**Forum mondial de l'harmonisation
des Règlements concernant les véhicules**

Groupe de travail en matière de roulement et de freinage

Freinage des motocycles – Règlement technique mondial n° 3**Proposition d'amendements au Règlement technique
mondial n° 3 (Systèmes de freinage des motocycles)****Communication du représentant de l'Italie***

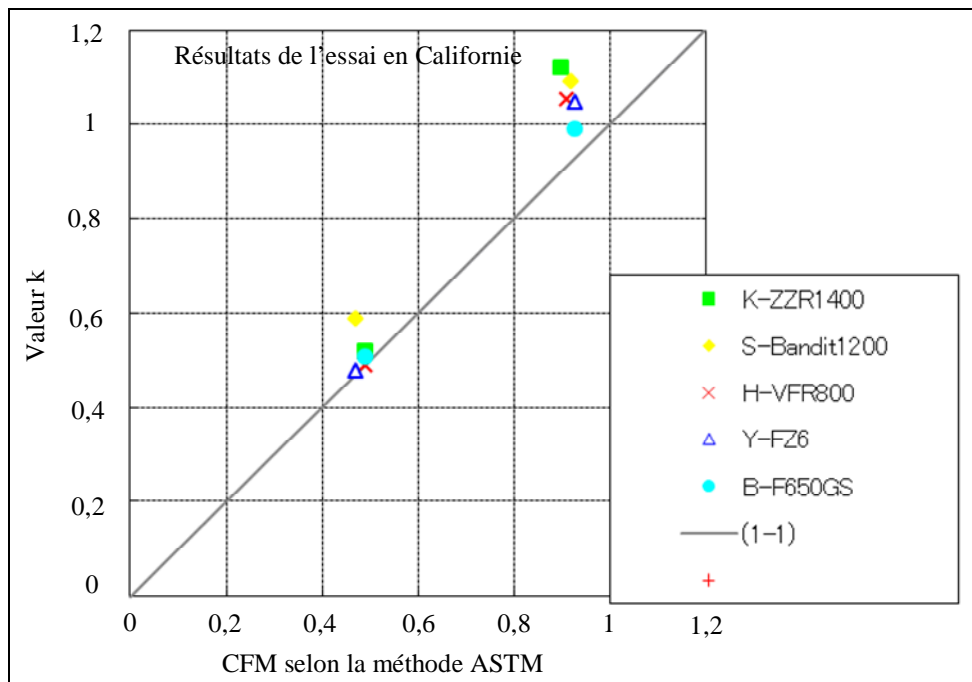
c) Au cours des discussions portant sur le RTM n° 3, il a été procédé en Californie à un essai de concordance entre la méthode K et la méthode ASTM. Les résultats de cet essai sont présentés dans le graphique ci-après.

Les valeurs du CFM par la méthode K concernaient le même parcours et on a constaté ce qui suit:

- Les valeurs du CFM variaient selon les motocycles (pneumatiques);
- De telles différences doivent être autorisées.

Il a été reconnu que même pour un parcours identique les valeurs du CFM étaient différentes avec chaque motocycle. On a noté qu'il était préférable de mesurer les valeurs du CFM du parcours en utilisant le même motocycle pour rester dans les mêmes conditions.

La proposition de l'IMMA stipule que le choix du motocycle dépend de la confirmation du niveau de concordance entre la méthode K et la méthode ASTM. L'IMMA est d'avis qu'un motocycle présentant un niveau de concordance similaire à celui qui a été mis en évidence par l'essai effectué en Californie peut constituer un véhicule représentatif utilisable pour mesurer les valeurs du CFM du parcours.

Note: Un véhicule représentatif peut être acceptable pour mesurer le CFM par la méthode b) si son CFM nominal, déterminé préalablement par la méthode a) est le même sur un revêtement à grande valeur de μ et sur un revêtement à petite valeur de μ .
